Fra: Asbjørn Hoff Lauridsen <ahl@geopartner.dk>  
Til: "bek@herning.dk" <bek@herning.dk>,  
Dato: 20-03-2017 12:52  
Emne: Indsigelse mod forslag til lokalplan, lokalplan nr. 01.B14.1 Område til bolig- og rekreative formål ved Vestergade og Lundgårdsparken i Aulum og tilhørende kommuneplantillæg nr. 6

På vegne af Aulum Vandværk, ønsker undertegnede at gøre indsigelse mod forslag til lokalplan, lokalplan nr. 01.B14.1, Område til bolig- og rekreative formål ved Vestergade og Lundgårdsparken i Aulum og tilhørende kommuneplantillæg nr. 6

Matr. nr. 1fc Lundgård, Avlum ejes af Aulum Vandværk

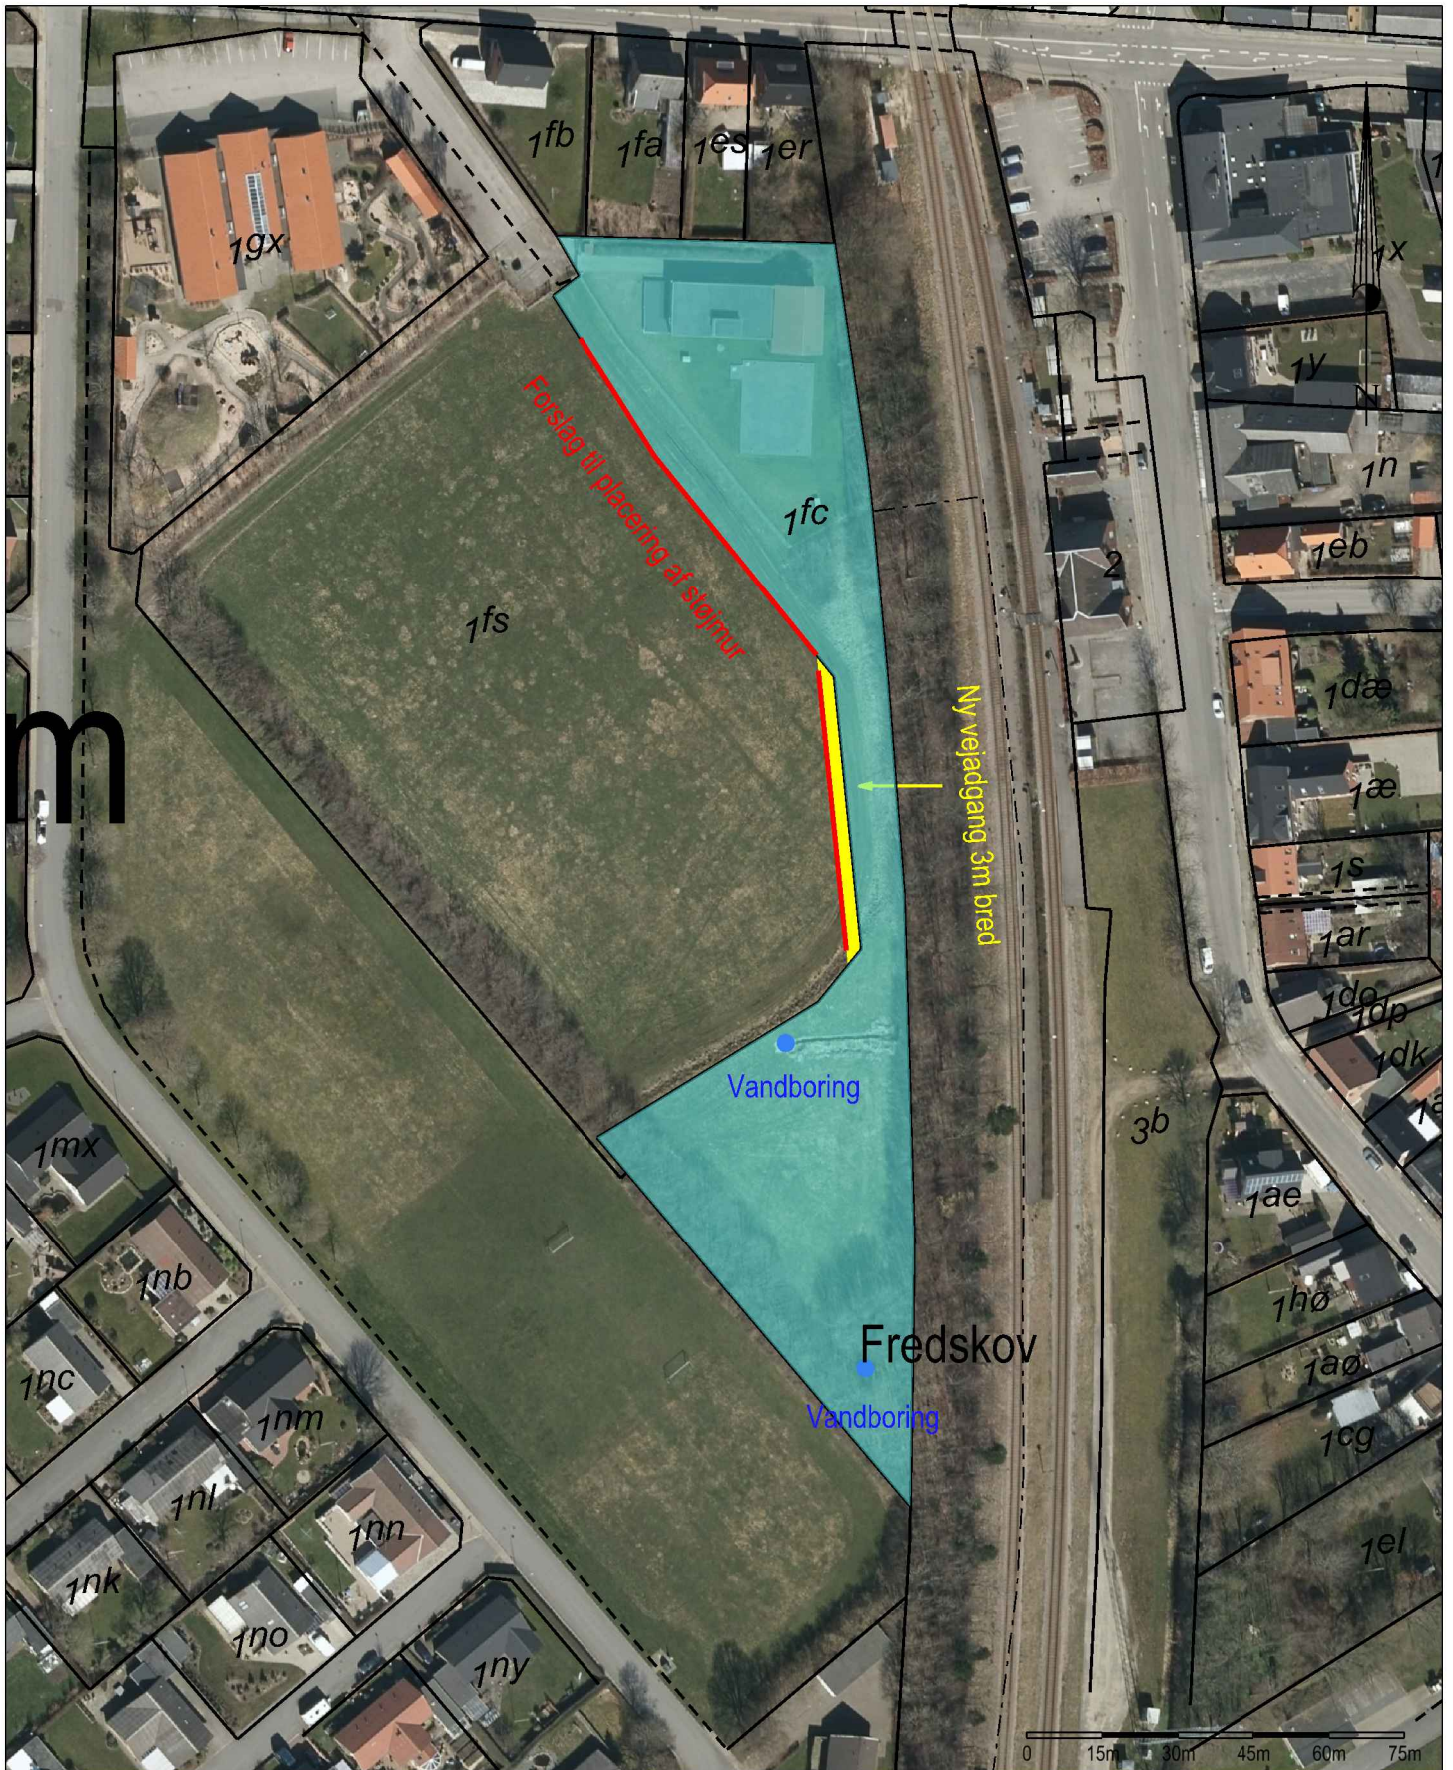
På vedhæftede rids er med gul flade vist det areal på matr.nr. 1fs, hvor Aulum Vandværk har behov for vejret/vejadgang (ca. 3 meter bredt bælte parallelt med nuværende skellinie mellem vandværkets ejendom og matr.nr. 1fs). Rettigheden og forpligtigelser bør tinglyses.

Alternativt ønsker Aulum vandværk at erhverve det 3 meter brede areal vist med gul flade på ridsen. Områdeafgrænsningen mellem delområde 1 og delområde 3 bør således også flyttes mod vest.

Støjvolden, støjmuren planlagt på delområde 3, bør på baggrund af ovenstående flyttes vest for stien c-d ved arealet vist med gul flade og der bør etableres støjmur mellem delområde 1 og delområde 2 ud for vandværkets bygninger. Forslag til placering af støjmure langs stien, er vist på vedhæftede rids med røde linjer.

Med rødt er vist forslag til ny støjvold, med gult er vist forslag til ny adgangsvej, med blå er vist 2 vandboringer.
